Concerne : Quiétude des Agaises – Parc éolien de Florenchamp - Thuin  
N. Réf. : 15562/2025/NF  
V. Réf. : N° d'établissement PE n° 10070968 – N° de dossier 10018725 –  
Direction extérieure de Charleroi

J'ai l'honneur de vous adresser la présente en ma qualité de conseil de l'asbl Quiétude des Agaises qui, de même que d'autres riverains, introduit un recours à l'encontre du permis unique délivré par les fonctionnaires délégué et technique ce 27 octobre 2025 à la S.A. Luminus pour construire et exploiter 11 éoliennes et travaux annexes sur le territoire des communes de Thuin et de Ham-sur-Heure/Nalinnes (Plaine de Florenchamp).

Figure 5 : Localisation des zones d'habitat et des habitations hors zones d'habitat les plus proches des éoliennes.

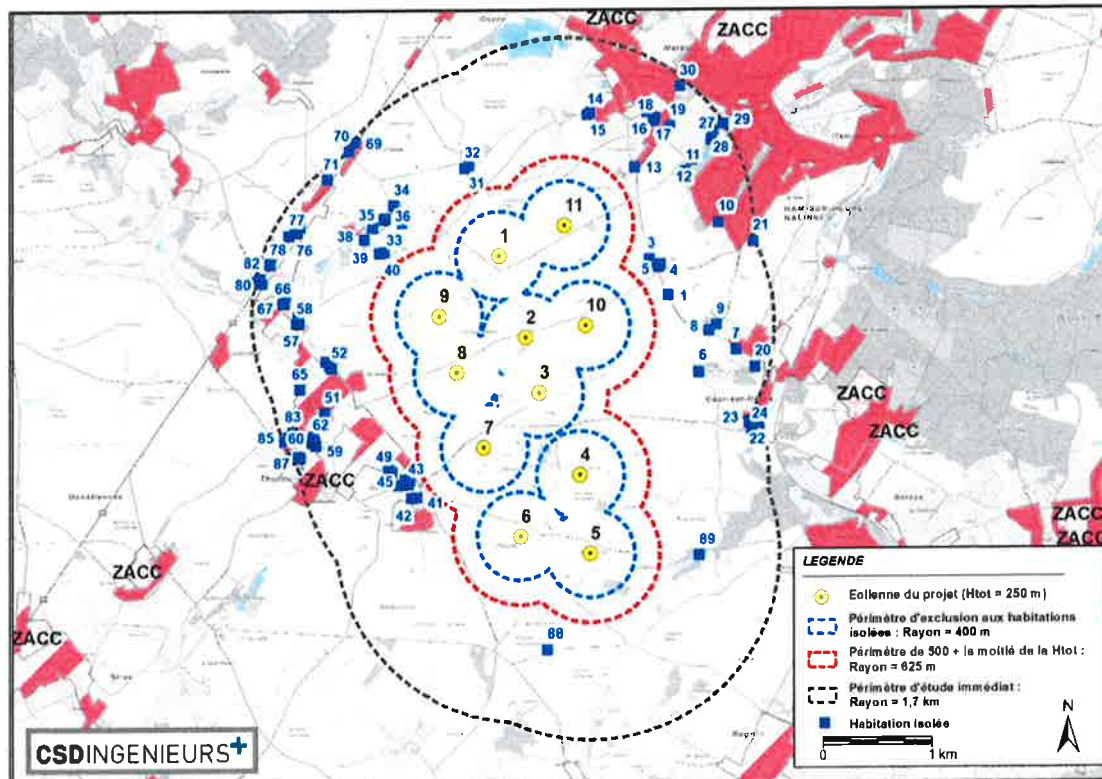
Considérant que ces zones d'habitats et habitations sont ainsi localisées (EIE, p.33, PDF p.43) :

Considérant que la circonstance que les distances recommandées par le CDR 2024 par rapport aux zones d'habitats, aux zones d'habitats à caractère rural, de même que la distance minimale de 400 mètres pour les habitations isolées (ibidem) ne peut conduire à nécessairement considérer que le projet est admissible ; Que soit ce cadre de référence n'est qu'une recommandation, de sorte que l'autorité compétente doit se prononcer au cas par cas, sur base d'une analyse concrète et circonstanciée, soit ce cadre de référence est de nature réglementaire, auquel cas il est irrégulier (voy. supra) ;

Figure 5 : Localisation des zones d'habitat et des habitations hors zones d'habitat les plus proches des éoliennes.

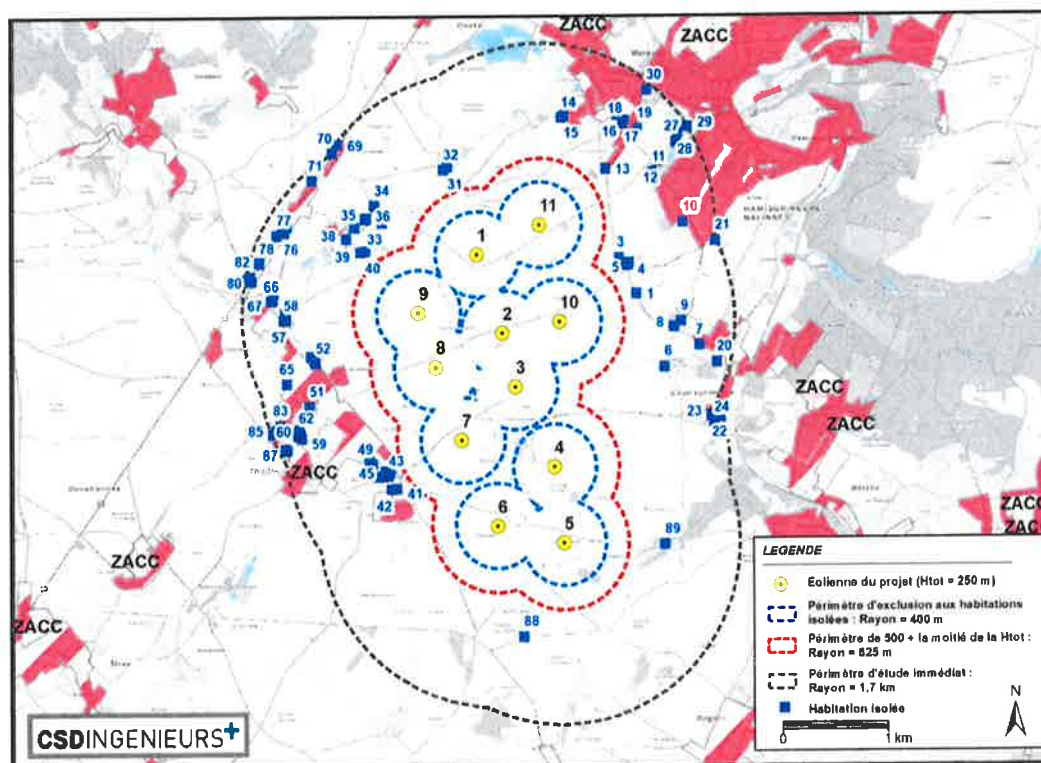
Selon l'étude d'incidence, l'éolienne n° 9 sera distante de l'habitation de ces requérants de 810 m (tableau de l'EIE, p. 31, localisation n° 33 du tableau) – figure n° 5 de EIE, p. 33

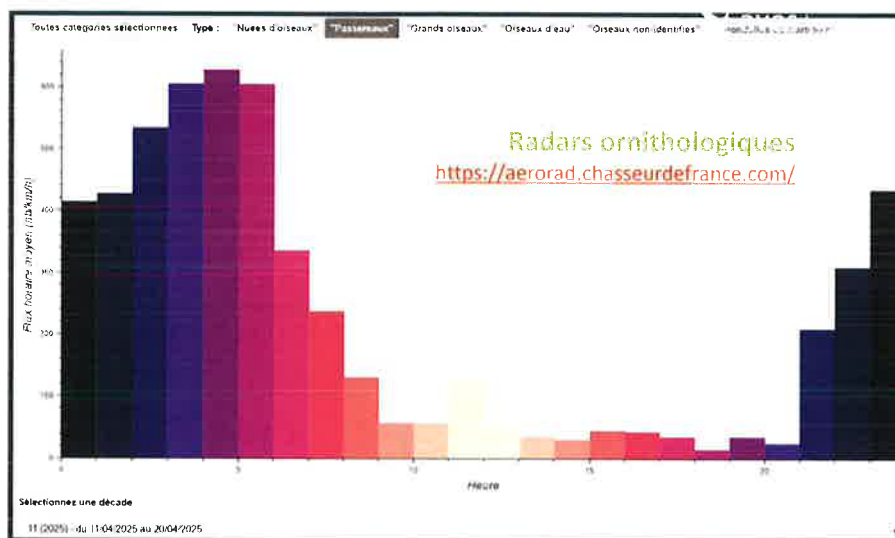
La Carte 06a Milieu biologique de l'EIE **ne répertorie pas correctement les haies** qui sont plantées sur la plaine de Florenchamps. Ci-dessous, la carte des haies que nous avons déjà présenté lors de l'enquête publique de 2019 avec ajout des nouvelles haies plantées en ligne continue rouge : **à proximité des éoliennes 9 et 7 avec un risque d'impact certain.**

Figure 70 : Localisation des points d'écoute utilisés lors des inventaires chiroptérologiques.(p172, pt 4.5.3.9.2 )

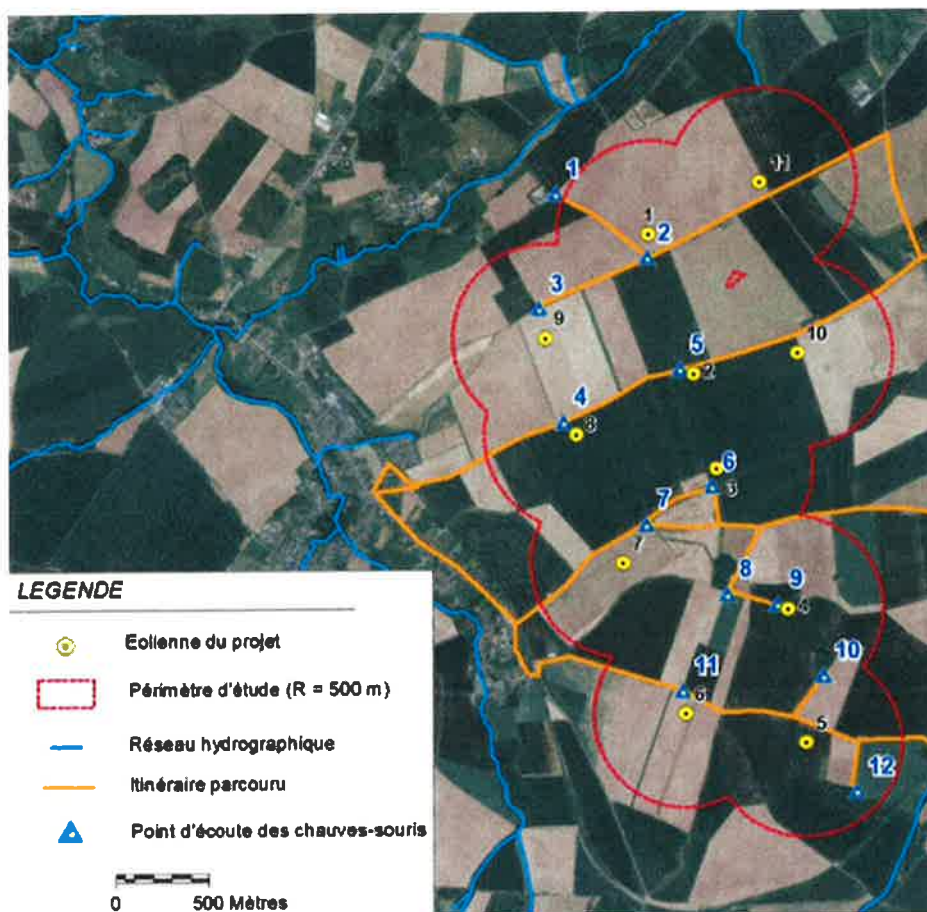
D'abord, il faut comprendre que pour l'auteur 500m = 1km (!), d'après la légende de la fig 70 ci-dessous.

Fig 130 La Houzée et ses habitants

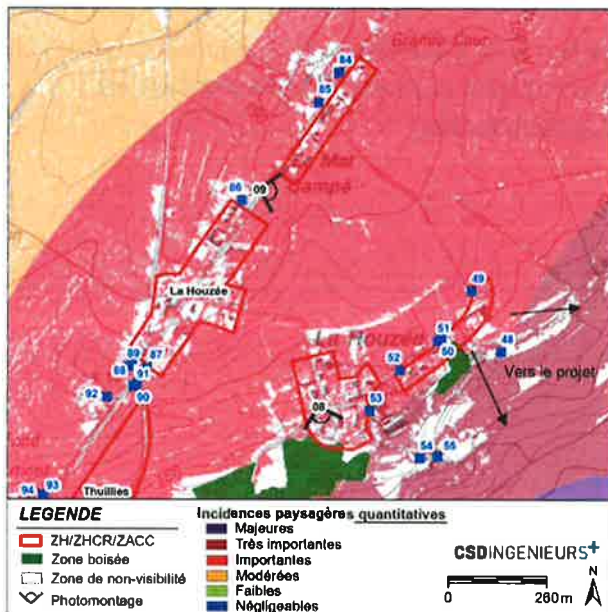
D’abord, il s’agit d’un hameau pas d’un village, le hameau est constitué de l’habitat groupé n°48à 55 sur fig 113 ci-dessous. La situation des habitations le long de la route de Beaumont (N53) est très différente de celles du hameau proprement dit, beaucoup plus près des éoliennes. Cette superficie est calculée en hivers ou en été ?

Fig.110 (p70,pt 4.6.5.1)

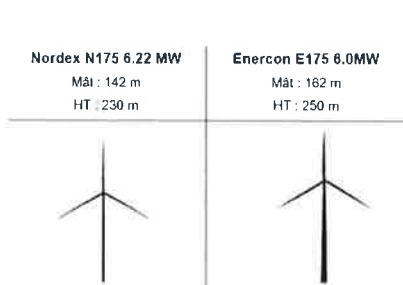
Le photomontage ci-dessous, on ne voit pas les nacelles, nous confirme que cette affirmation est, pour nous, gratuite. En effet vue du sud, c'est-à-dire de la n53 ,lieu de grand passage, la différence entre les deux sortes d'éolienne est marquée.

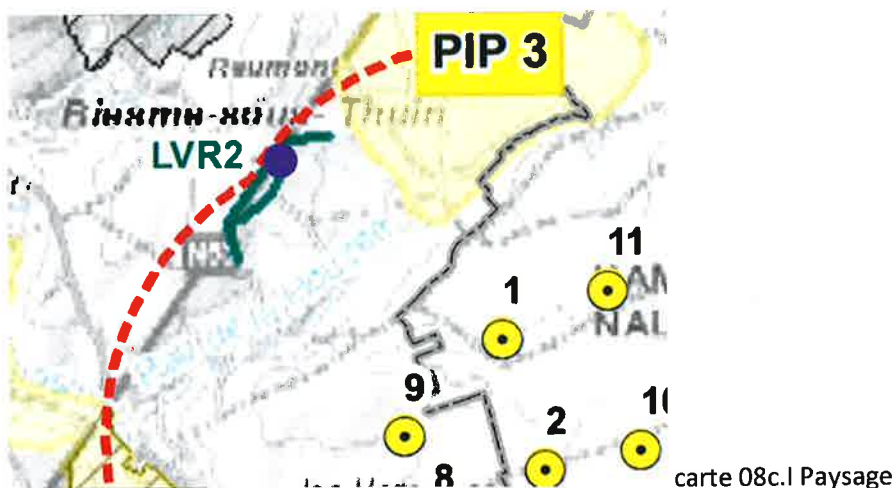
L'auteur construit son commentaire sur l'unique point de vue qu'il a choisi

Extrait p127 pt 4.6.5.8.2 « Depuis cette ligne de vue .... La végétation éparsse présente entre les parcelles masquera le pied des mâts de certaines éoliennes. Voir PHOTOMONTAGE 09»

fig 164 (p122)

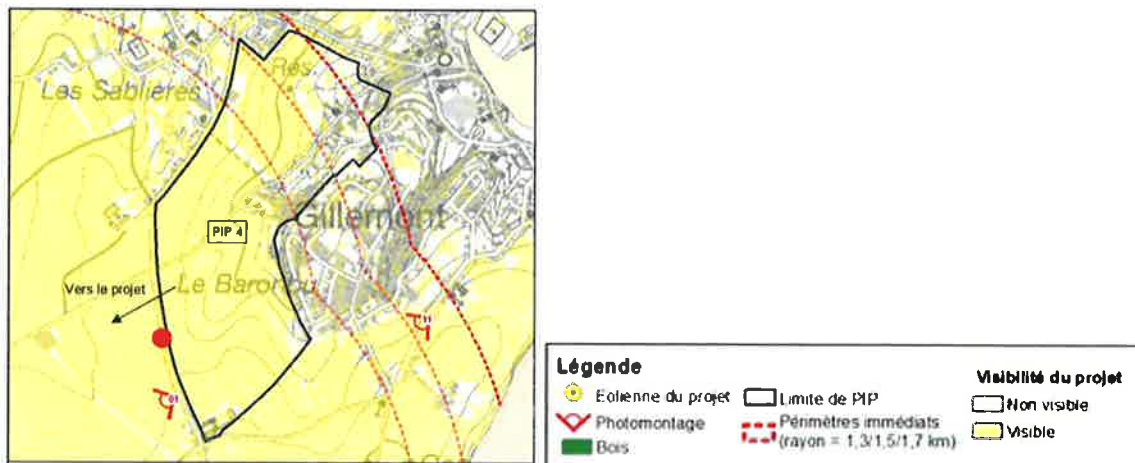
Une dizaine de mètres plus loin, toujours sur le même chemin de Florenchamps à Ham-sur-Heure, dans la PIP4. Ce point de vue est représenté par un point rouge sur le plan de la fig 164 ci-dessous.

Là, ils vont avoir difficile de cacher leurs éoliennes, les arbres fond une trentaine de mètres, les éoliennes fond 250m, 230m ou 200m suivant les variantes, c'est-à-dire 6 à 8 fois les arbres.

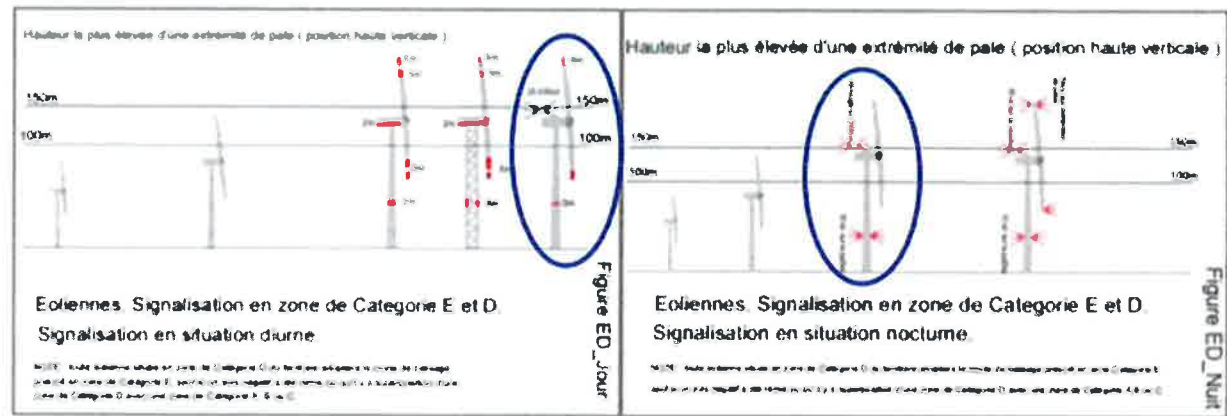
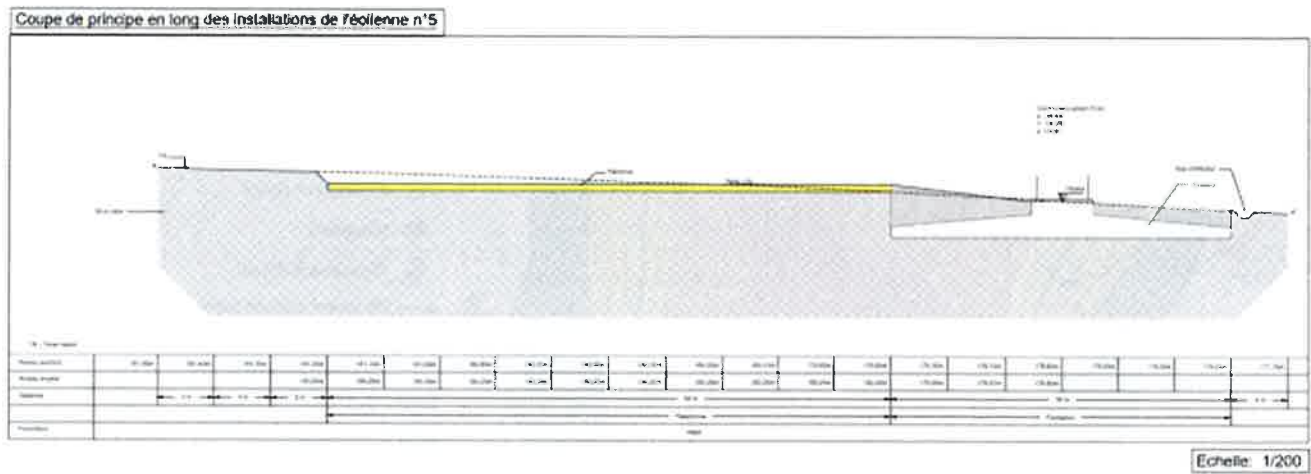
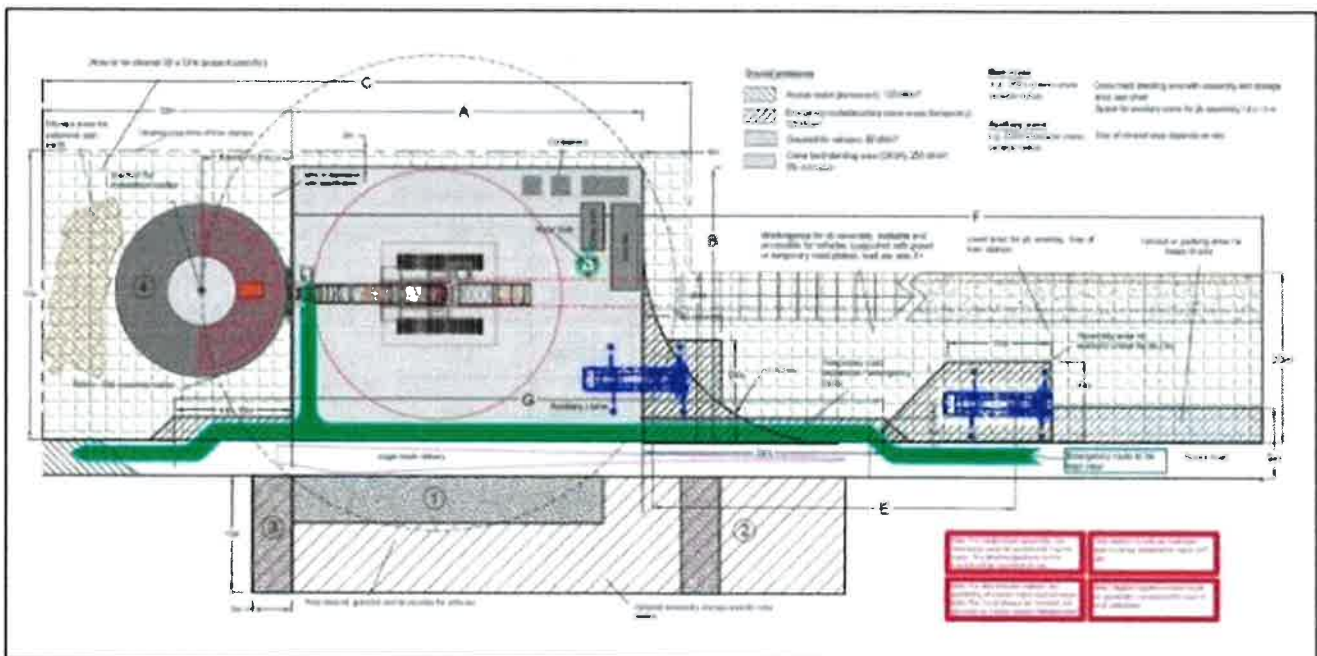
Certains schéma (p41, p42) sont illisibles (agrandis, ils sont flous)
